Oggetto: PROGETTO PER LA REALIZZAZIONE DI UN PARCO AGRIVOLTAICO CON POTENZA DI PICCO PARI A 222,26 MWp E POTENZA DI IMMISSIONE 195 MW, UBICATO NEL COMUNE DI CALTAGIRONE (CT) IN CONTRADA PIETRANERA E OPERE CONNESSE RICADENTI NEI COMUNI DI LICODIA EUBEA (CT) E CHIARAMONTE GULFI (RG).
INTEGRAZIONI MASE CTVA REGISTRO UFFICIALE U. 0009433.11-08-2023
INTEGRAZIONI MIC SS-PNRR 23/08/2023-0018350-PI
[ID:8869]

ELABORATO: Riscontro alle richieste di integrazioni del MASE e del MIC

PROGETTO PER LA REALIZZAZIONE DI UN PARCO AGRIVOLTAICO CON POTENZA DI PICCO PARI A 222,26 MW_p E POTENZA DI IMMISSIONE 195 MW, UBICATO NEL COMUNE DI CALTAGIRONE (CT) IN CONTRADA PIETRANERA E OPERE CONNESSE RICADENTI NEI COMUNI DI LICODIA EUBEA (CT) E CHIARAMONTE GULFI (RG).

Elaborato: AVCALT-T103 "Alternative tracciato cavidotto"

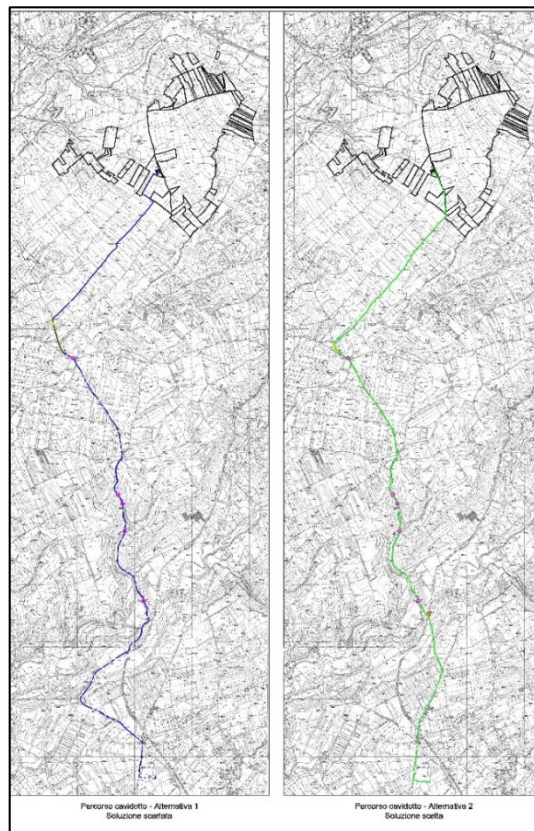
Integrare la sezione dello Studio di Impatto Ambientale relativa alle alternative di progetto con uno studio avente il risultato che il percorso del cavidotto proposto corrisponda alla soluzione meno impattante e più corta;

Sono stati esaminati 2 tracciati, entrambi interrati, i quali non prevedono l'attraversamento della strada statale SS 514:

- Tracciato 1 = 13.265 m
- Tracciato 2 = 12.148 m

Le interferenze da superare con la tecnologia TOC sono uguali nei due tracciati. Nella tavola "AVCALT-T103-Alternative tracciato cavidotto", sono individuati con cerchi viola lungo il tracciato, i tratti che probabilmente saranno realizzati in TOC.

In conclusione si è scelto il tracciato 2 per i minori impatti complessivi e per la minore lunghezza.

Figura - Sovrapposizione fra la carta del reticolo idrografico e gli strati informativi vettoriali

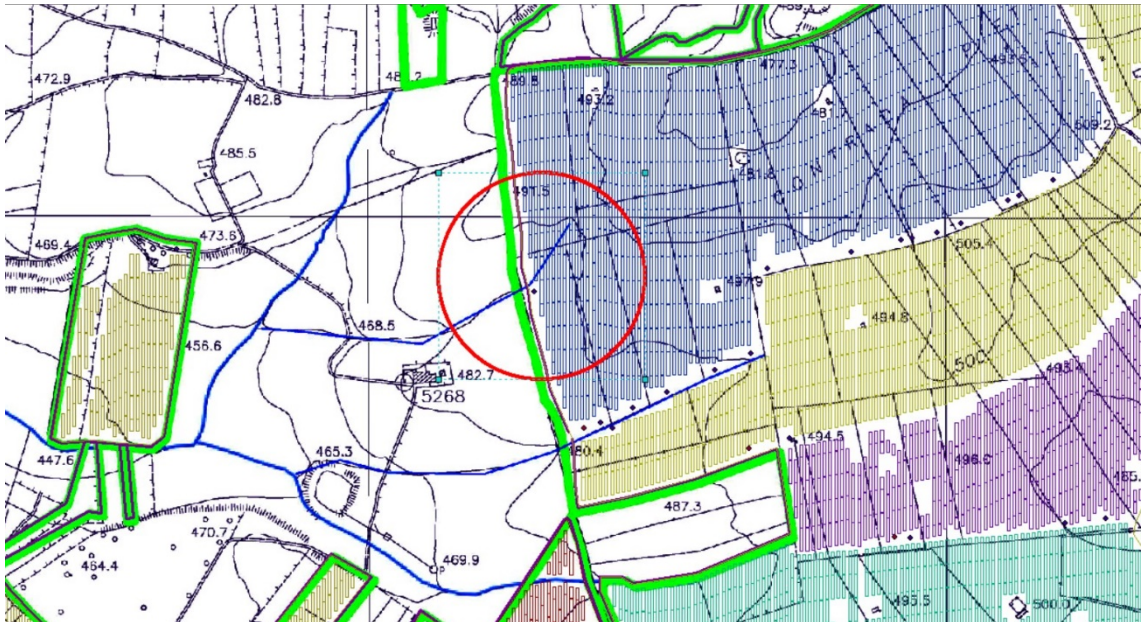
esiste una zona di sovrapposizione fra la carta del reticolo idrografico (AVCALT-T065- Carta Del Reticolo Idrografico.pdf) e gli SHP dei lotti di progetto. Si richiede di chiarire la motivazione per cui non sia stata prevista la fascia di rispetto come per il corso d'acqua immediatamente a Sud;

Si tratta di un errore dovuto all'utilizzo come cartabase della cartografia CTR (ed. 2008), che non riportava il tratto in questione, e sulla quale è stato redatto il layout dell'impianto.

Si riporta di seguito il dettaglio del layout modificato per la presenza del corso d'acqua superficiale.

AVCALT-T037 "Recinzione particolari costruttivi"

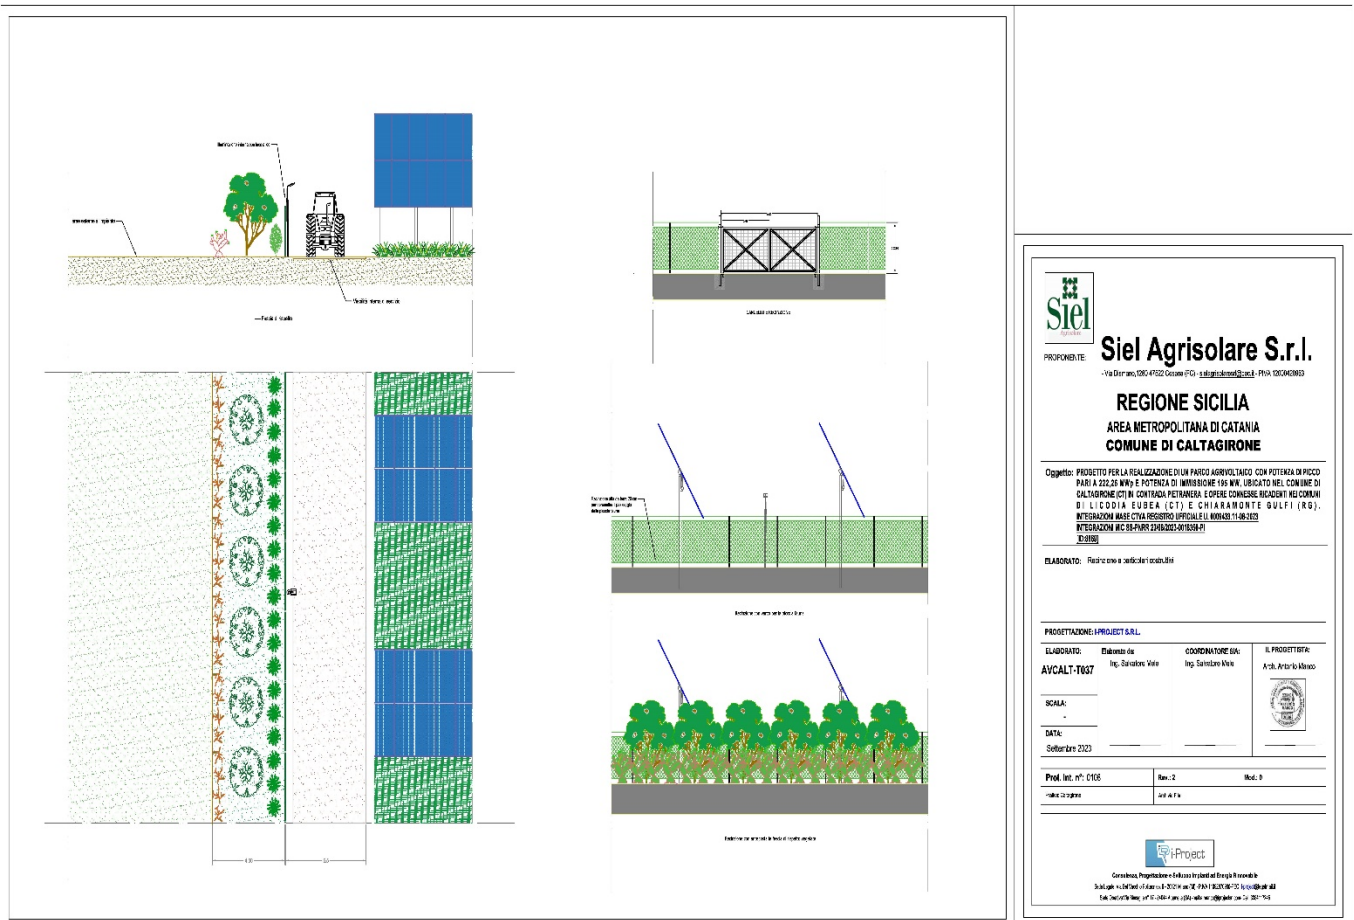
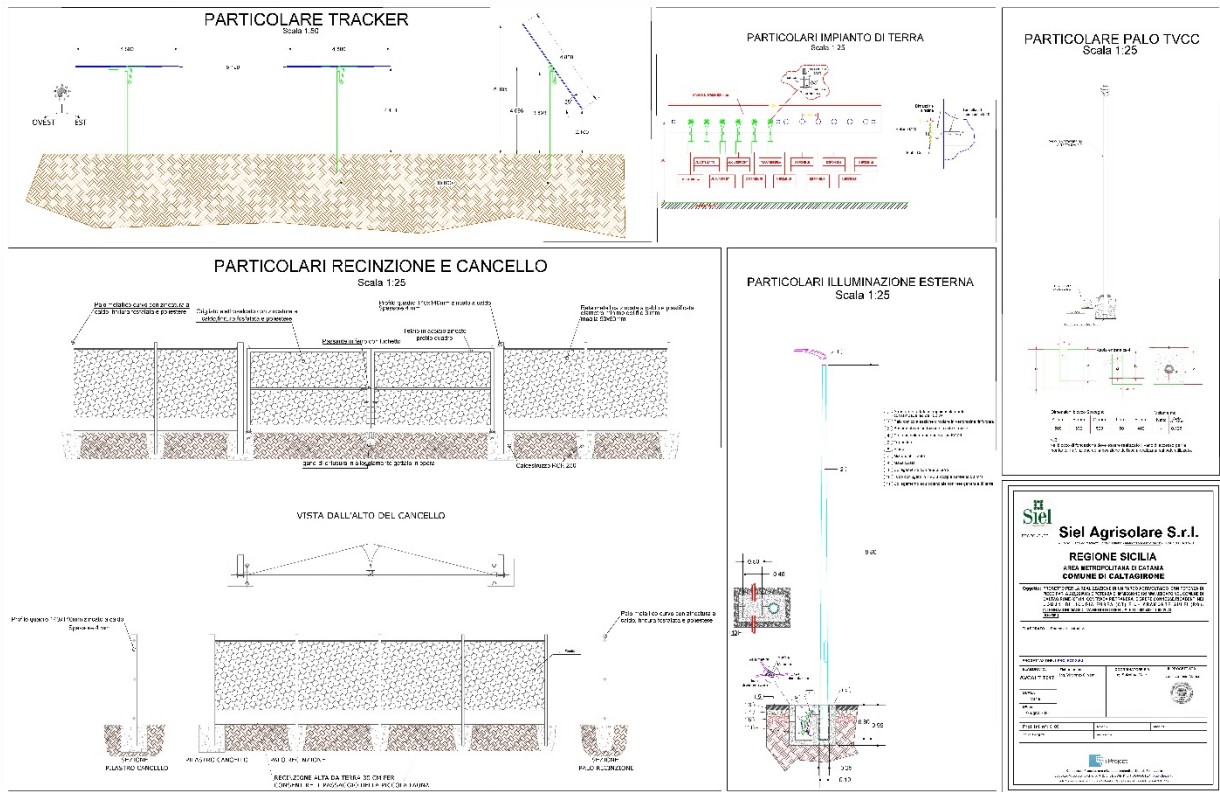
prevedere per la recinzione una luce libera tra il piano campagna e la parte inferiore della rete di almeno 30 cm su tutto il perimetro della recinzione.

Sono stati adeguati alla prescrizione del punto 3.2 gli elaborati "AVCALT-T017 Particolari costruttivi" e AVCALT-T037 "Recinzione particolari costruttivi"

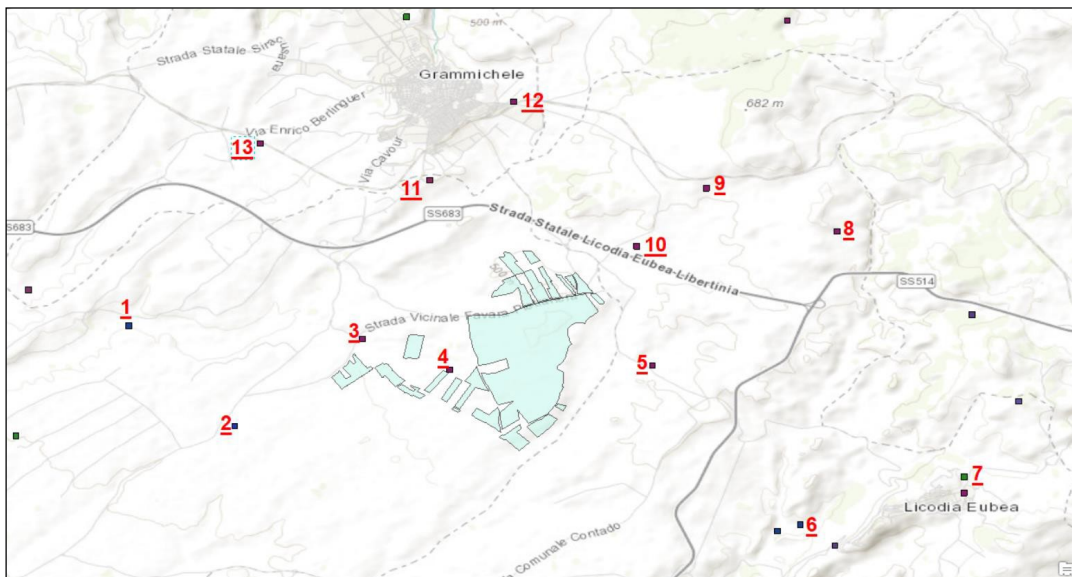
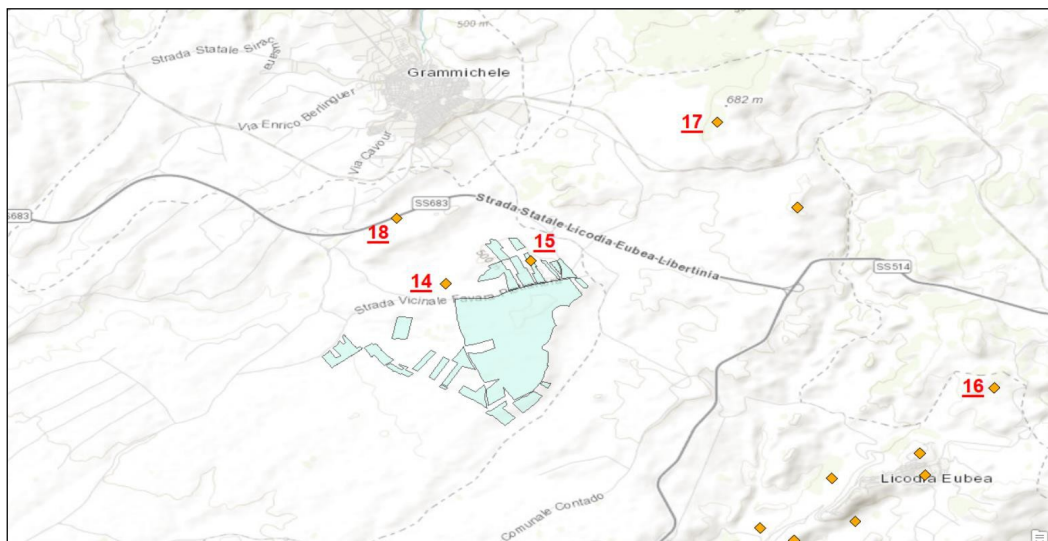
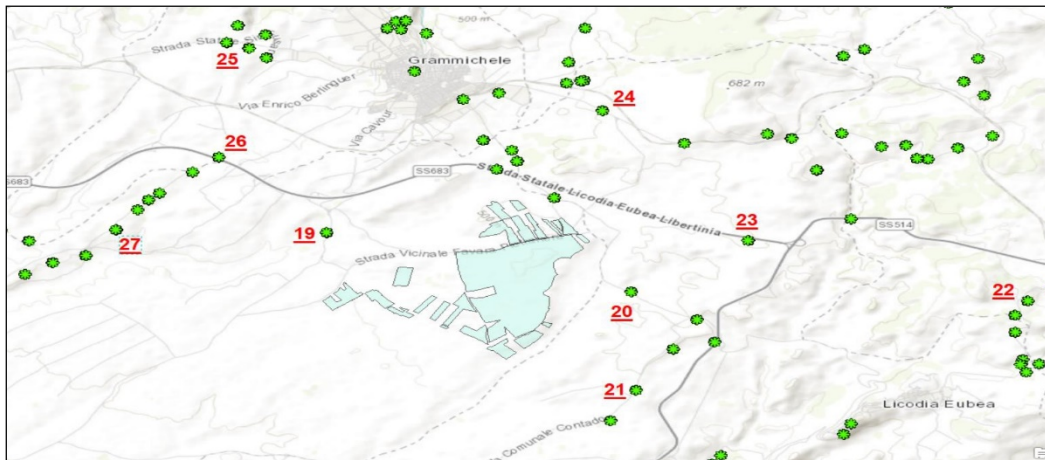
integrare la relazione di intervisibilità con l'Atlante dei fotoinserti in formato A3, allo stato attuale ed in seguito alla realizzazione dell'impianto, costituito dai punti riportati nelle seguenti figure:

E' stato redatto l'elaborato AVCALT-T108 - Atlante dei fotoinserti che contiene informazioni sui beni presenti in prossimità dell'impianto agrivoltaico di C.da Pietranera, che si elencano e dei quali si riportano, ove presenti le schede inserite negli elaborati del Piano Paesaggistico di Catania. Per le fotosimulazioni, sono stati scelti, tra i punti indicati nella richiesta di integrazioni della Commissione Speciale al punto 6.1, quelli che ricadono nelle aree di intervisibilità dell'impianto con il territorio circostante.

Figura AVCALT-T107 - Carta localizzazione altri impianti

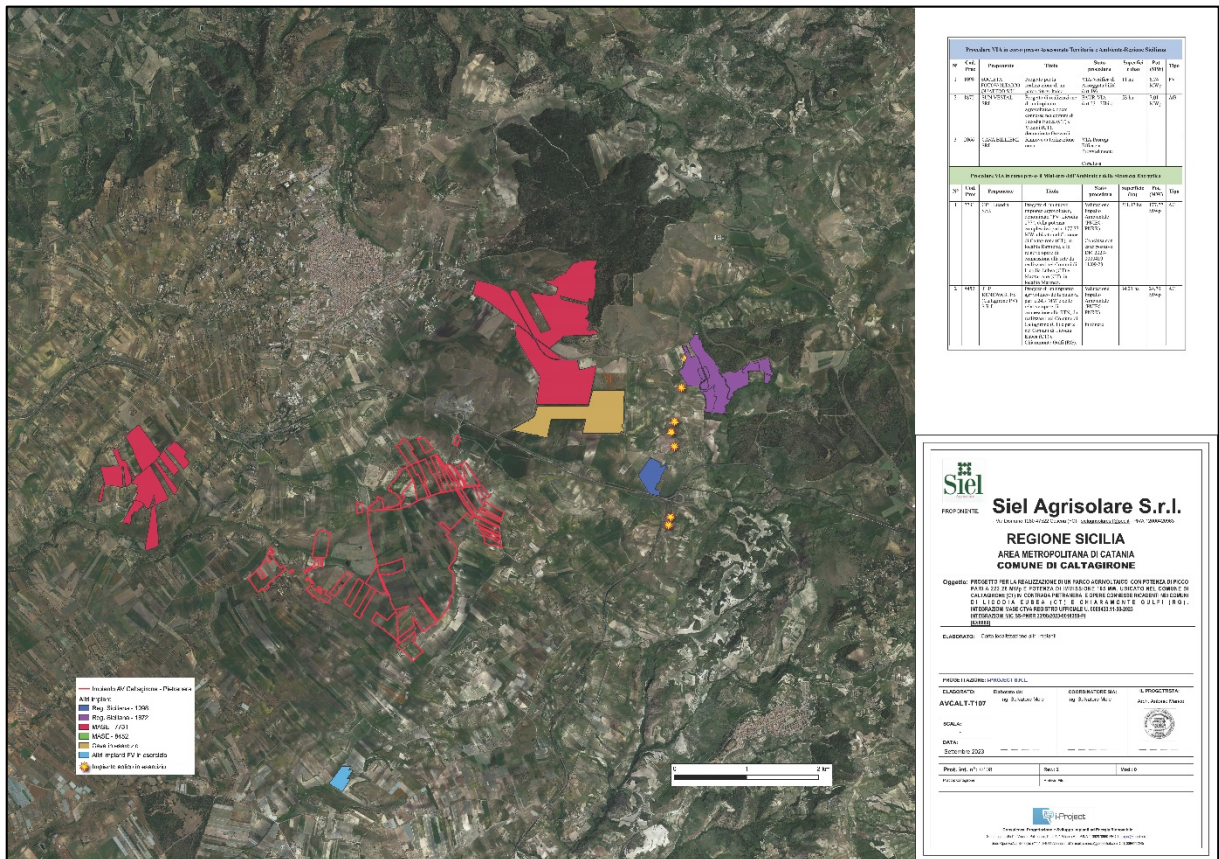
integrare gli elaborati di progetto con l'individuazione, su una cartografia a scala adeguata, di tutti gli impianti agro-fotovoltaici ed eolici sia esistenti che in valutazione (aggiornati al momento del ricevimento della presente richiesta), sia regionale sul portale valutazioni ambientali della Sicilia che statale valutazioni ambientali del MASE, rappresentati con l'esatta estensione di sviluppo; integrare le rappresentazioni già prodotte, comprensive delle integrazioni sopra richieste, in cui vengano rappresentati con foto-simulazioni dello stato dei luoghi ante e post operam, anche gli impianti di altre società. Le simulazioni dovranno comprendere l'effetto complessivo degli altri eventuali impianti esistenti, autorizzati, o in corso di valutazione, in modo da poter stimare gli effetti dell'impatto cumulativo.

Elaborati: “AVCALT-T107 Carta localizzazione altri impatti”
